ШТЫРИ КОНТРОЛЬНЫЕ ДЛЯ МОДЕЛЬНЫХ ПЛИТ
Конструкция и размеры

ГОСТ 20172—74

Изменение № 1 ГОСТ 20172—74 Штыри контрольные для модельных плит. Конструкция и размеры

Изменение № 2 ГОСТ 20172—74 Штыри контрольные для модельных плит. Конструкция и размеры

1. Конструкция и размеры контрольных штырей должны соответствовать указанным на чертеже и в таблице.

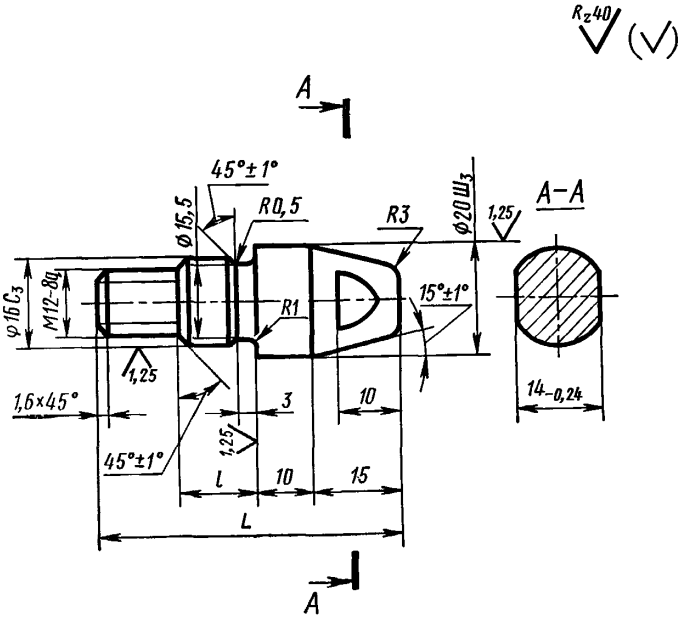
Пункт 1. Заменить обозначения полей допусков C_3 на h8, $Ш_3$ на d9.
